④改善箇所説明図

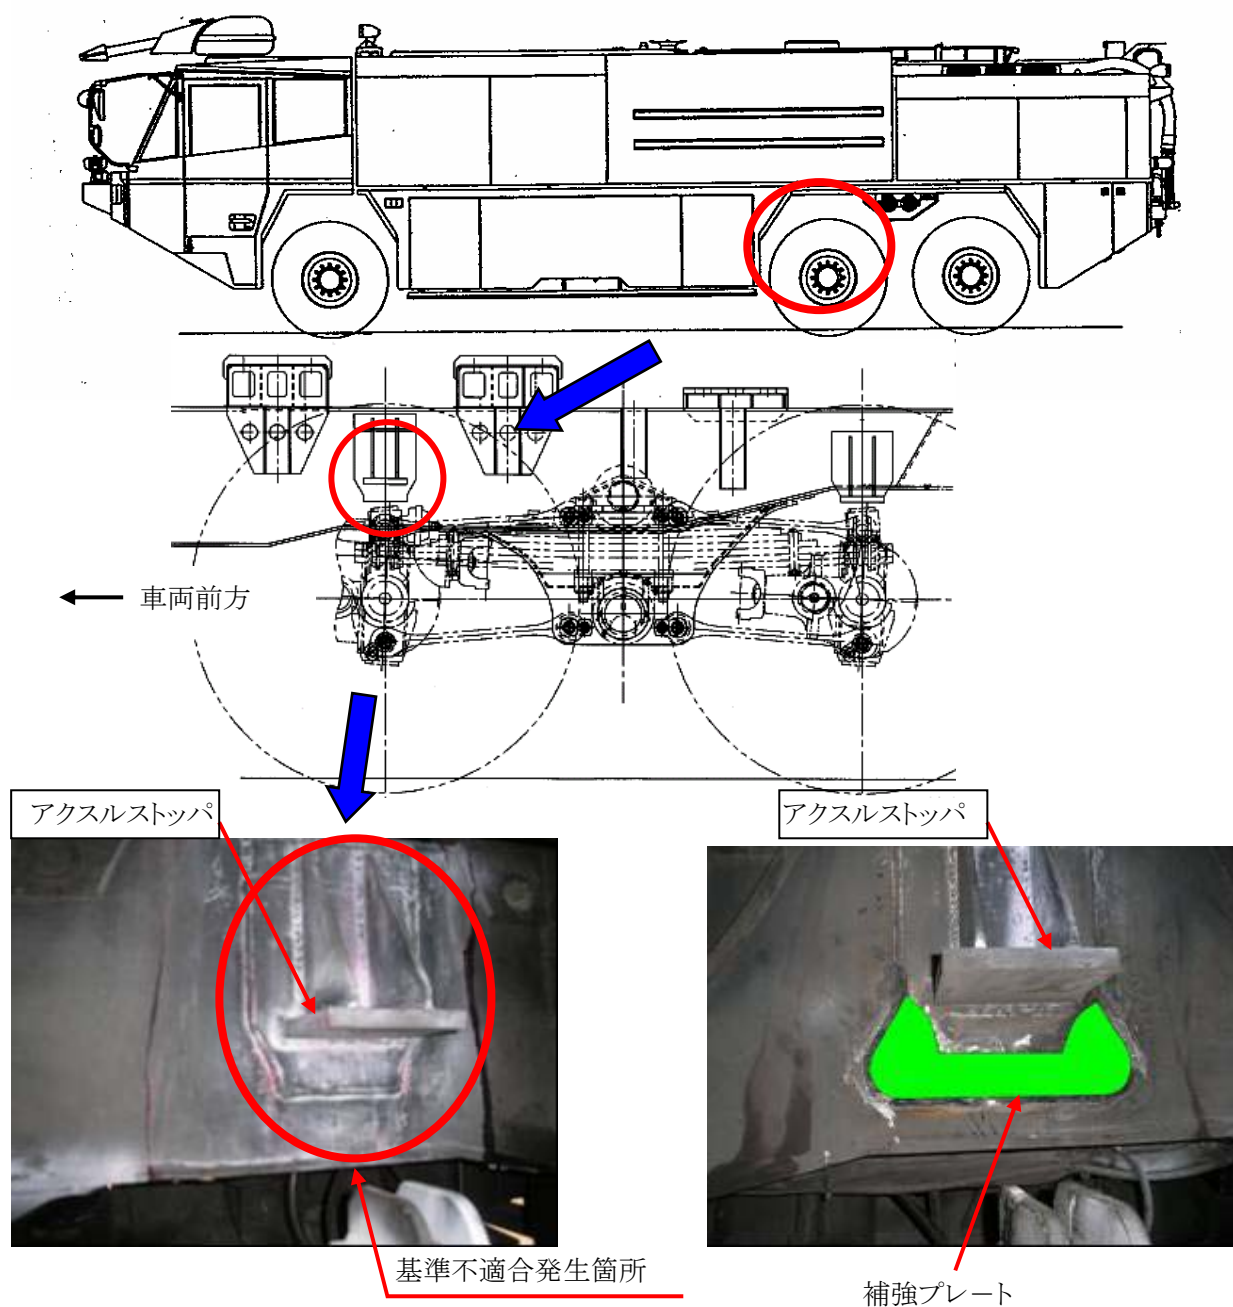
車枠の軸スルストップパの形状が不適切なため、緩衝時に軸スルがストッパーに当たった場合、車枠に亀裂が発生するものがある。そのため、そのまま使用を続けると、亀裂が進行し、最悪の場合、車枠の堅ろう性が損なわれるおそれがある。

改善措置の内容: 全車両、軸スルストップパに補強プレートを追加する。

識別: 補強プレートの有無で識別する。
